VORHABENBEZOGENER BEBAUUNGSPLAN Nr. 32/18 "ZUM SONNENBLICK, STENDAL NORD" - HANSESTADT STENDAL

Bewertung der hinweisgebenden Stellungnahmen
zum Entwurf

Stand: 21. Januar 2020

Anlage zum Schreiben der Bürger A - P

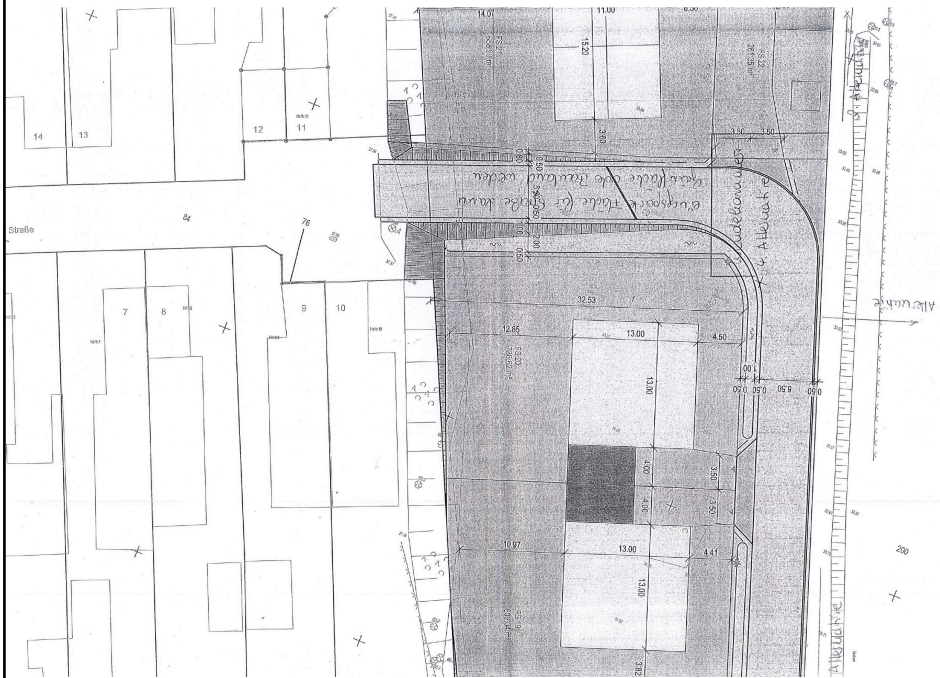
- Einer Anbindung der Thüringer Straße an das Plangebiet wird widersprochen, da auf Grund der Fahrbahnbreite von 2,90m und 4,52m die Thüringer Straße ein

Anliegerweg und keine Anliegerstraße ist, dazu müsste sie eine Fahrbahnbreite von 5-8m aufweisen.

- 9.
- Bei einer Anbindung der Thüringer Straße an das Plangebiet, berufen wir uns auf gesetzliche Grundlagen und fordern die Kosten des Straßenausbaues von 2001 zurück. "Sind der Anliegerverkehr und der übrige Verkehr, also derjenige der nicht Ziel und Quellverkehr im Bezug auf die angrenzenden Grundstücke ist, hingegen in etwa gleich stark oder überwiegt letzterer, so scheidet eine Einstufung als Anliegerstraße aus und die Anwohner können die Kosten zurück fordern."

9. Der Hinweis betrifft nicht den Planungsgegenstand und wird zur Kenntnis genommen.
